COMMISSION DE CONCERTATION : PROCES-VERBAL
Séance du 18 avril 2024

PV01	Demande de permis d'urbanisme introduite par BBR BELGIQUE S.P.R.L. représentée par Monsieur STENUIT
Objet de la demande	construire un ensemble de 3 immeubles de logements sur les lots P et R du permis de lotir "Quartier Erasmus" et sur le lot Q du PPAS "Chaudron".
Adresse	Allée des Jacinthes
PRAS	zone d'habitation à prédominance résidentielle.
PPAS	"CHAUDRON" du 20/10/2022. PL : (PL) 46084 du 05/05/2014.

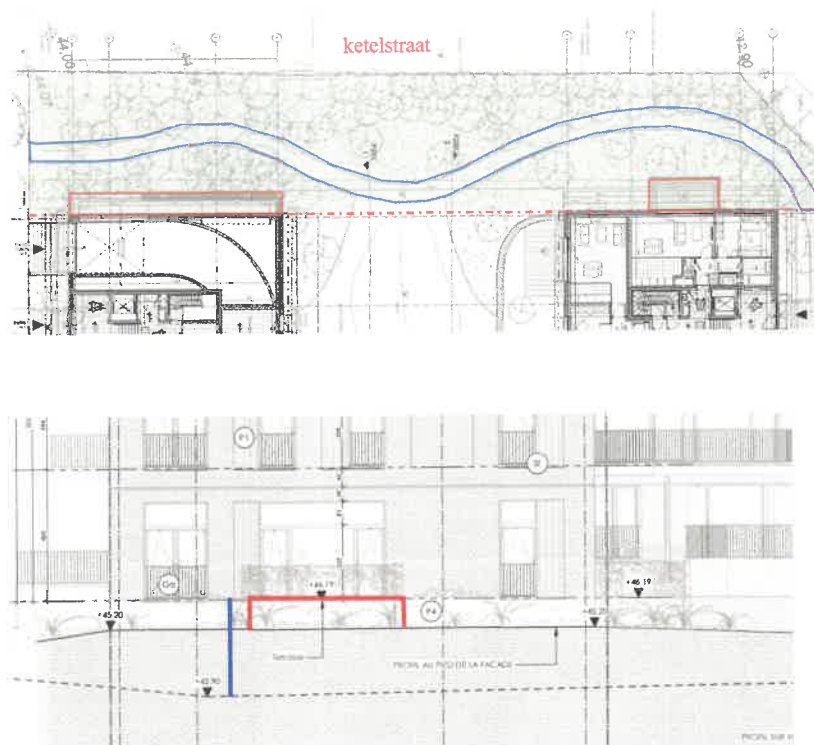
Op de plannen zien we echter dat er voor het **Lot P** een **Engelse koer** gecreëerd wordt langs de ingang van de parkeergarages en er een **verhoogd terras** (3m30 hoger dan de ketelstraat) gerealiseerd wordt aan appartement A.0.2. Tevens is er een **verharding (wegje)** aanwezig.

Voor het **Lot Q** zien we dat het talud (50cm) afgegraven wordt voor de **opstelling van de brandweerwagen**. Nochtans ligt het gebouw aan 2 zijden tegen openbare wegenis. Dit komt omdat er niet gekozen werd voor doorzonappartementen. Tevens wordt langs hier de **toegang voor de fietsenberging** voorzien. Daarnaast is er ook nog een verhoogde tuin aanwezig in de "couloir vert", afgeboord door schanskorven.

We vragen om het talud te respecteren en hier geen vreemde elementen in onder te brengen zoals muren, terrassen, opstelplaatsen, toegangen, wegjes, wadi's, regenwaterputten en andere. Dit om maximaal de kwaliteit van de groene wandeling en de ketelstraat te garanderen in zijn oorspronkelijk karakter.

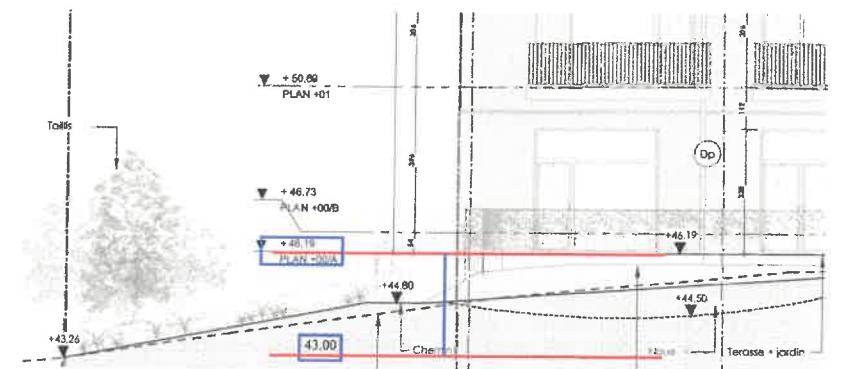
Op onderstaand plan zien we dat, van links naar rechts en gesneden op de gevellijn de hoogte van het bestaand talud het volgende is : Lot P (gevel1) 43m, Lot P (gevel2) 44m en Lot Q 45m is. Tevens zien we op bovenstaand plan dat de ketelstraat op ongeveer hetzelfde nivo ligt (afwijking = 25cm).

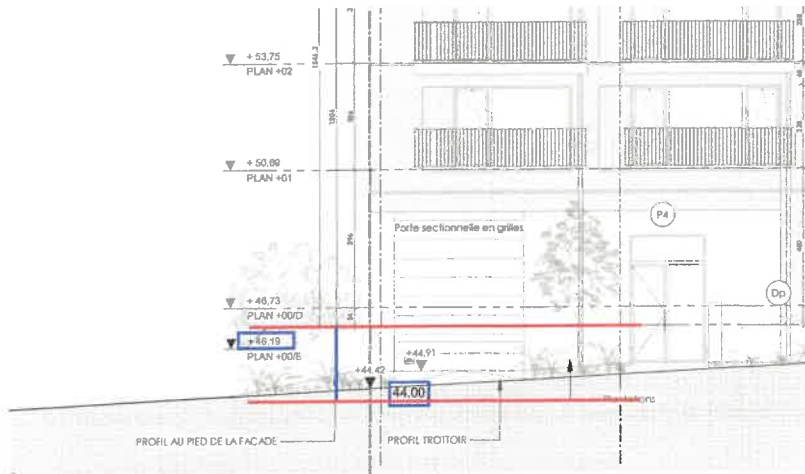
Voor het Lot P, gevel 1 bevindt de nulpas zich op 46.19 en is het bestaande niveau 43.00, of een verschil van 3.19m.

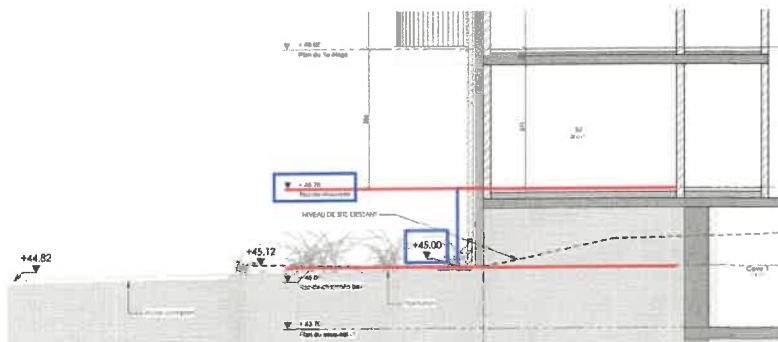
Voor het **Lot P, gevel 2** bevindt de nulpas zich op 46.19 en is het bestaande niveau 44.00, of een **verschil van 2.19m**.

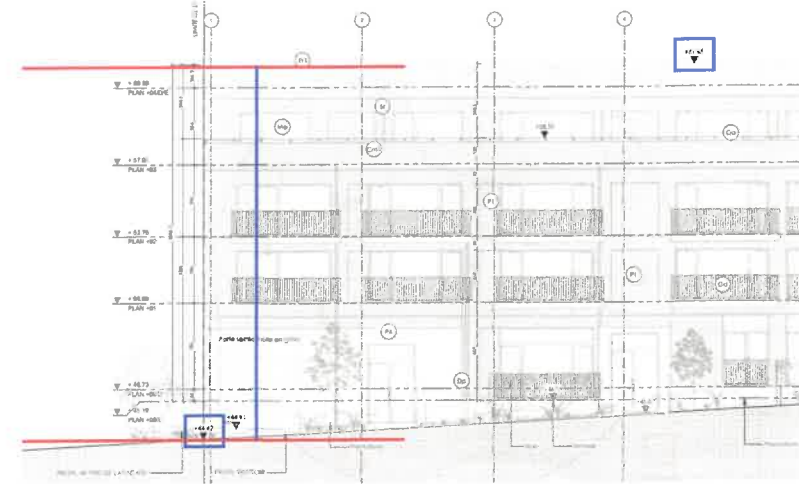
In de nieuwe plannen bevindt de nulpas voor het **Lot Q** zich op 46.76m en het niveau van het huidige talud zich op 45.00m, of een **verschil van 1.76m**.

Het zou logischer zijn om de nulpas op 45.00 te bepalen, doorzonappartementen te maken en twee lifschachten te voorzien waardoor je twee appartementen op 45.00m kan realiseren en de volgende twee op 46.76m kan realiseren. Het nivoverschil kan in de kelder opgenomen worden.

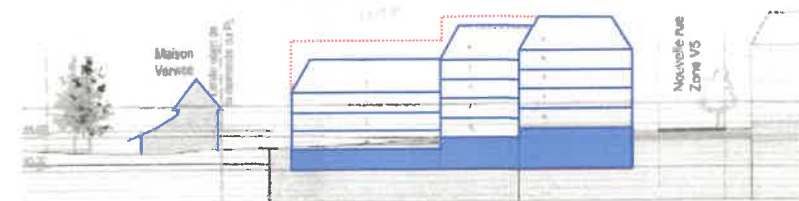
Het gelijkvloers verdiep dient minimum 2,80m onder plafond te zijn en maximum 3,20m tussen twee nivo's. Voor Lot P is er tussen 0 en 1 is de hoogte 4,50m (niet ok), tussen 1 en 2 is de hoogte 3,05 (ok), tussen 2 en 3 is de hoogte 3,30m (niet ok) en voor het dakverdiep mag de hoogte maximaal 3,20m + 1,20m zijn, hier 4,60 (niet ok).

De maximale hoogte zou dus trottoir +0,25m +3,20m +3,20m + 3,20m +3,20m +1,20m = 14,25m. In de aanvraag is de hoogte 17,23m op de hoek aan de gevel met de ketelstraat, **3m hoger** dan men zou verwachten. Dit is omdat de aanvrager de hoogtebepaling vanaf het hoogste punt doet (tegen het Lot H).
